Technical information 2009023

TECHNICAL DATA SHEET 2009023

The turbo with reference 705954- has a cartridge or central core with anchors for the anti-freeze coolant, as shown in the photo below (photo A)

Cartridge with cooling (A)

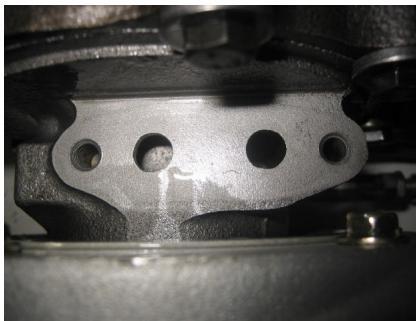
If you are in the opposite situation: you do not need to make any modification whatsoever, simply leave the holes completely free as shown in photo (A).

Cartridge without cooling (B)

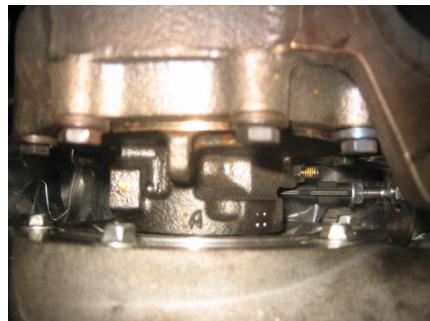
It could happen that the turbo supplied or repaired is not equipped with this cooling and the seat is as shown in the photo below (photo B)

This situation originated from a technical modification in the water pump by Nissan.

If you are in this situation: you need to make a connecting bridge between the water pipes, to allow water to flow through the pipes. These pipes should never be blocked off. (Kit Nissan: 2 x 0893-14441A y 2 x 1679410G01).
